申請日期	年 月 日	戶別	7 樓 A 戶
------	-------	----	---------

A戶 建築平面圖(套上層樑)

客戶工程變更單

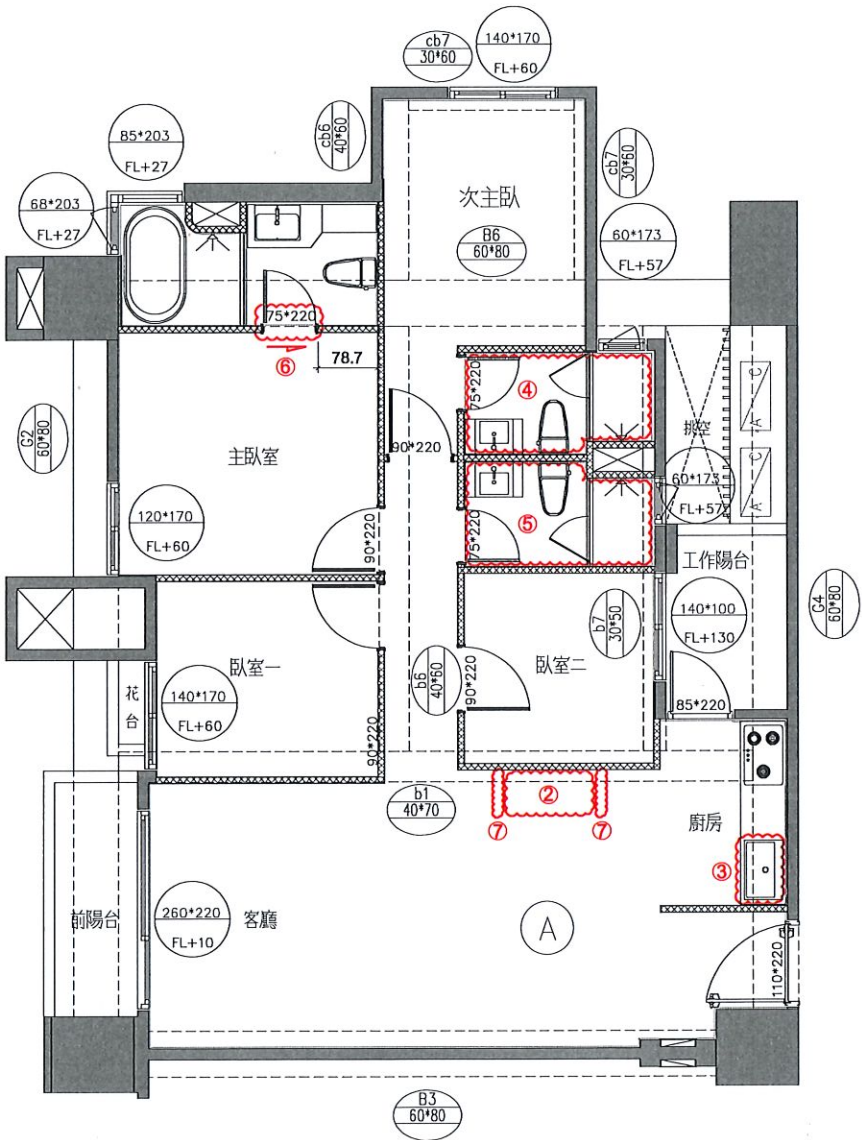
- 1.全室升級防霾紗窗
- 2.電器櫃追減 烤箱 及 炊飯器 收納櫃
- 3.廚房水槽選色(灰)+下坎
- 4.次主浴變更相關：
 - a.抽風機變更為暖風機
 - b.追加暖風機220V電源
- 5.客浴變更相關：
 - a.抽風機變更為暖風機
 - b.追加暖風機220V電源
- 6.主臥廁所門往右位移6公分
- 7.輕隔間、油漆追減

A戶 插座及弱電位置示意平面圖

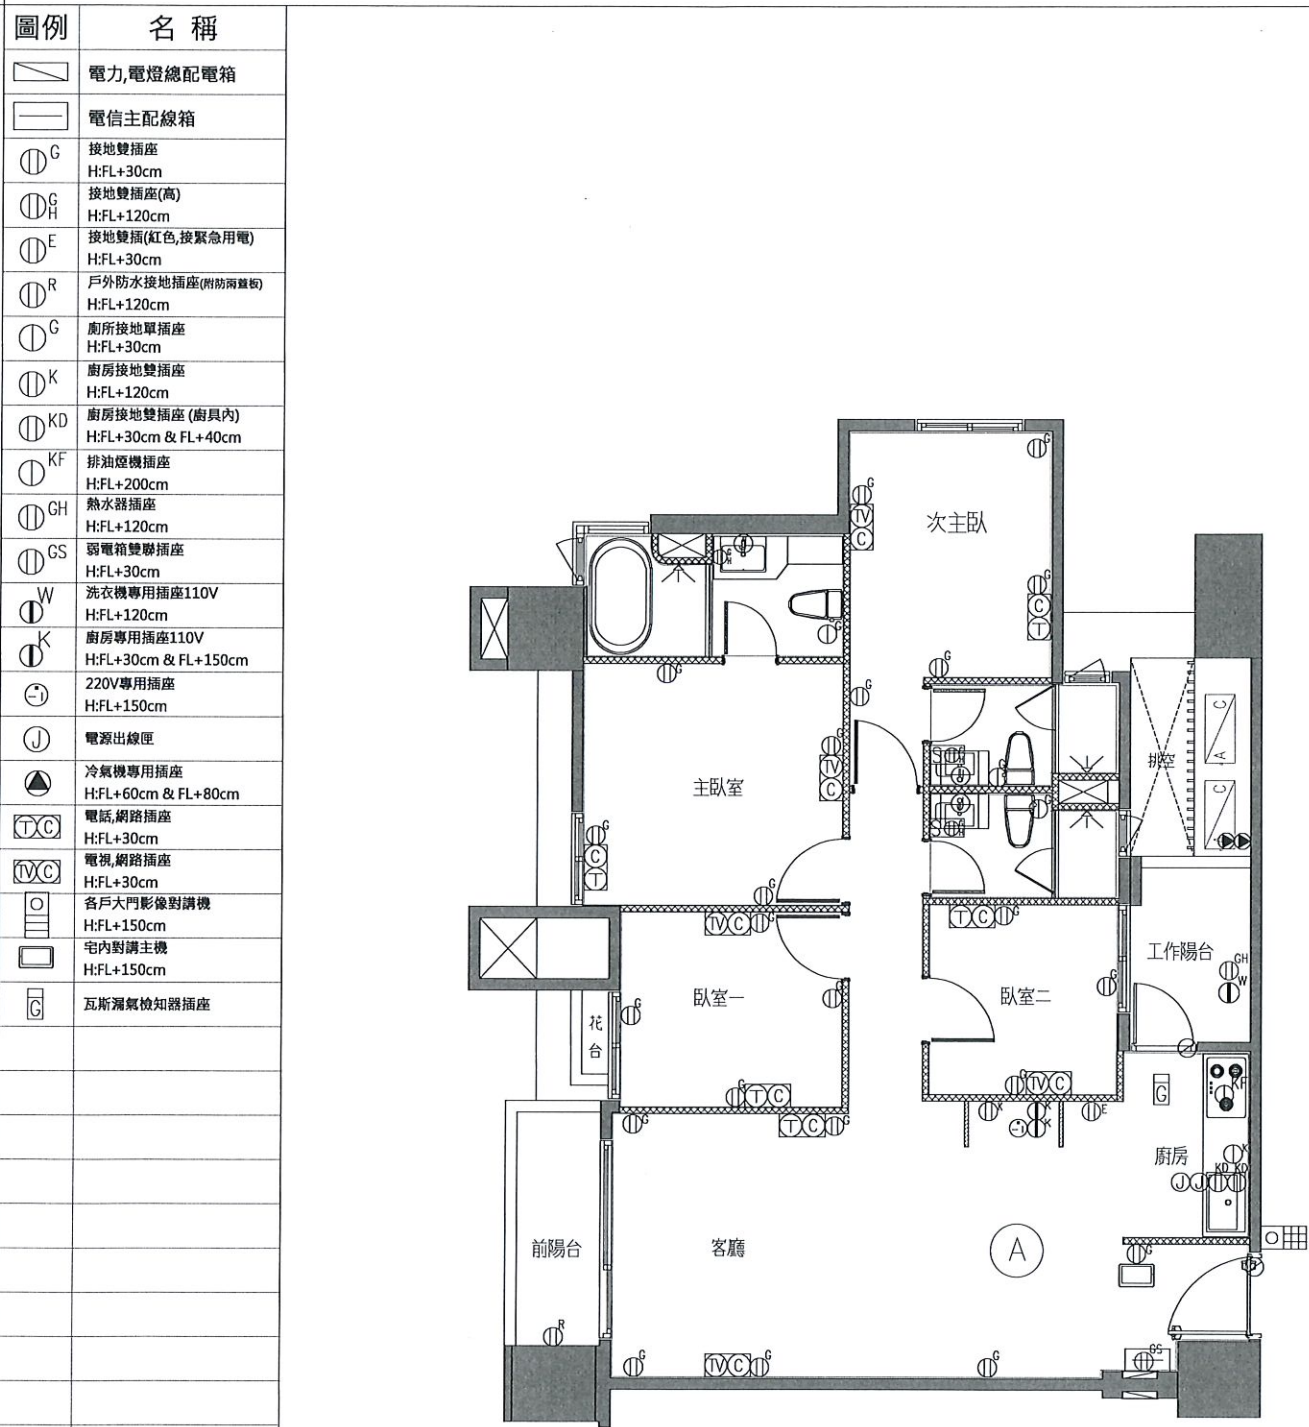
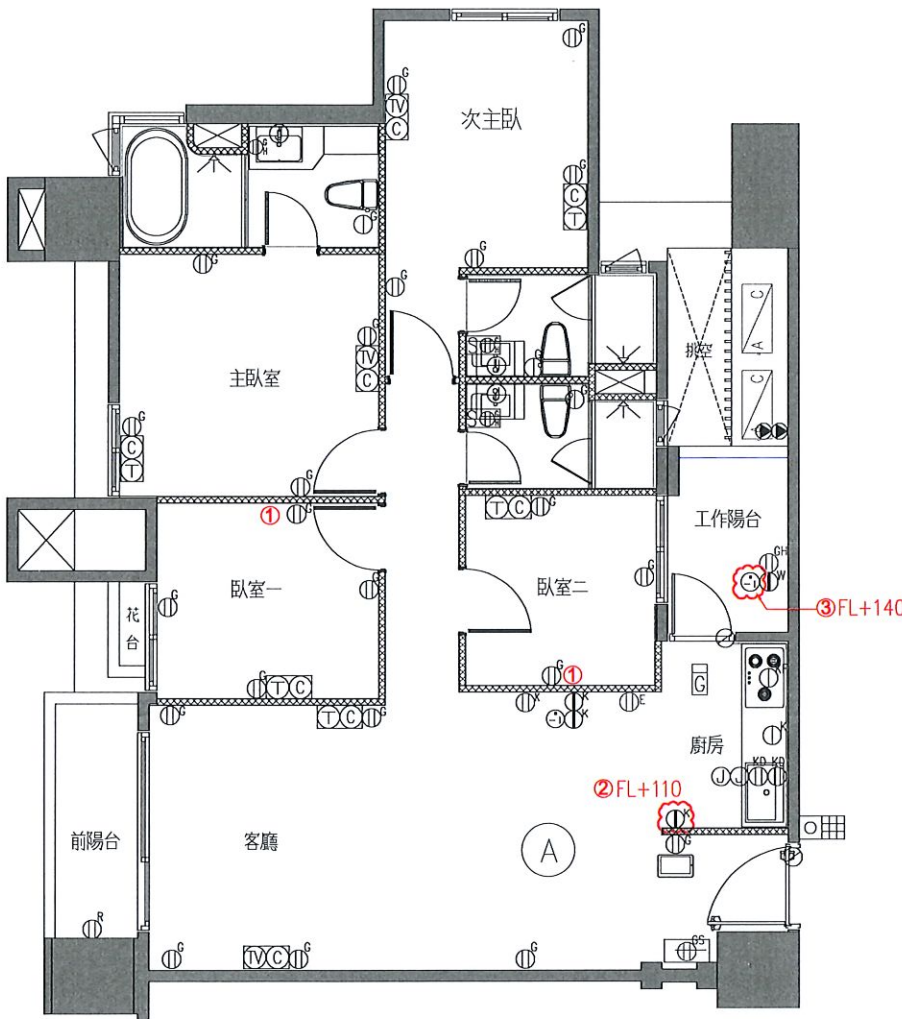
- 1.追減(TV,C)電視網路x2
- 2.追加110V專用插座x1
- 3.追加220V專用插座x1

A戶 電燈開關及迴路示意圖(套上層樑)

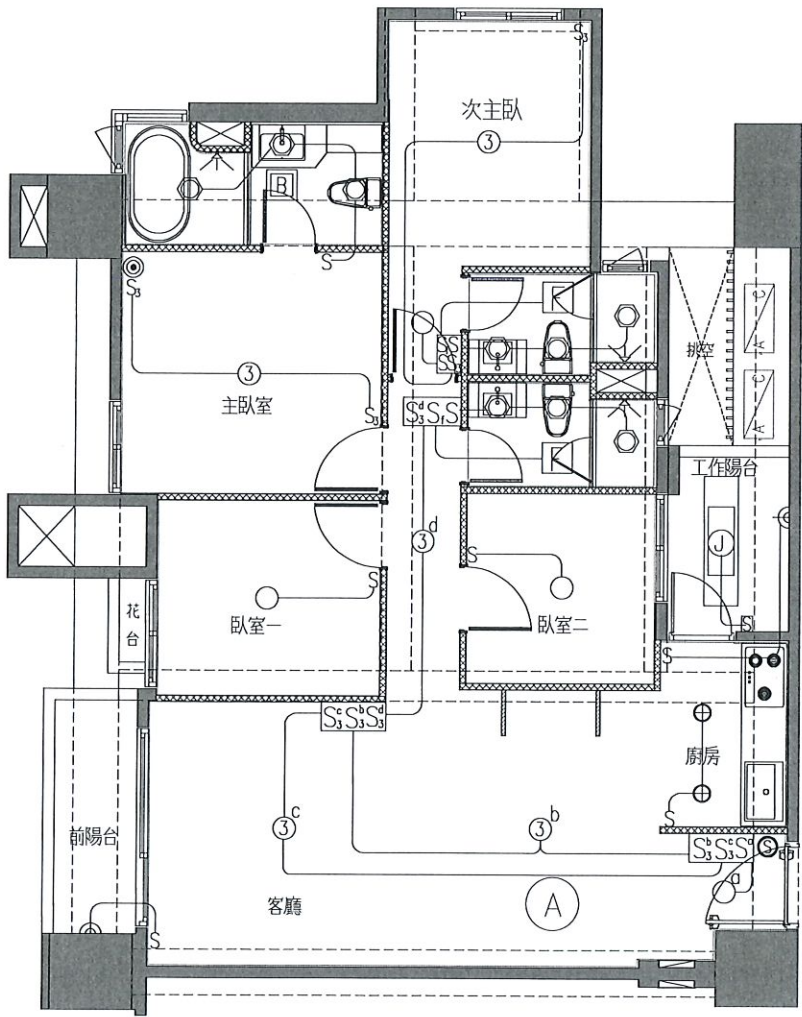
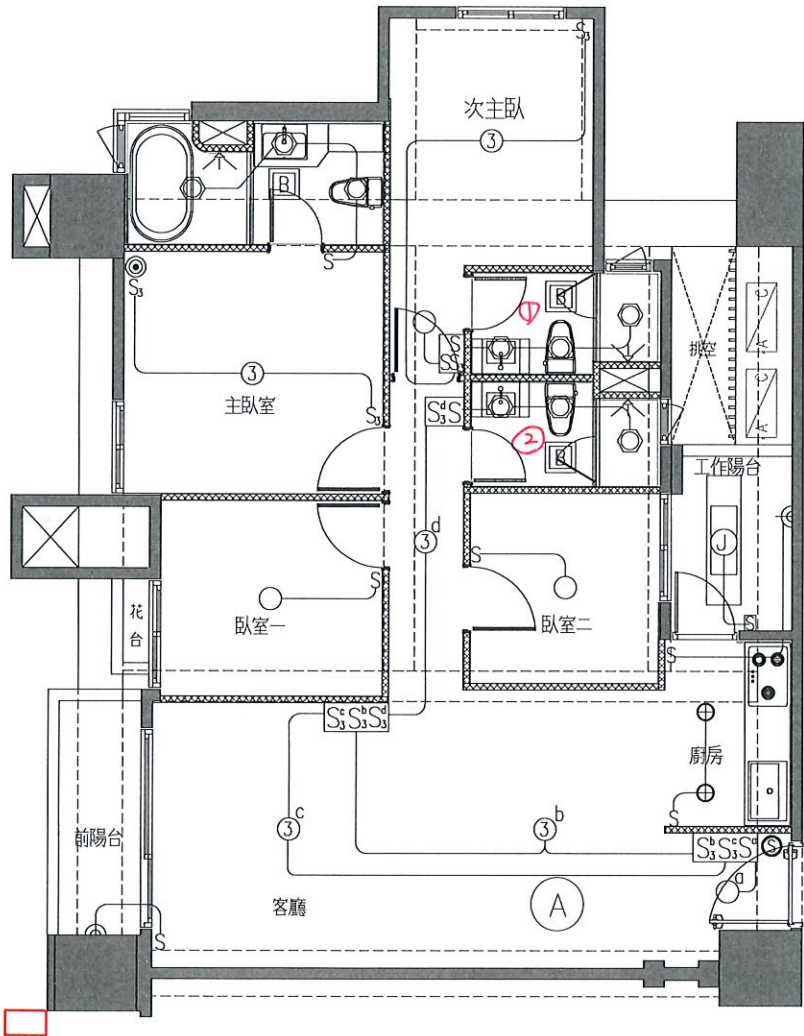
- 1.次主浴變更相關：
 - a.抽風機變更為暖風機
 - b.追加暖風機220V電源
 - c.抽風機開關取消
- 2.客浴變更相關：
 - a.抽風機變更為暖風機
 - b.追加暖風機220V電源
 - c.抽風機開關取消
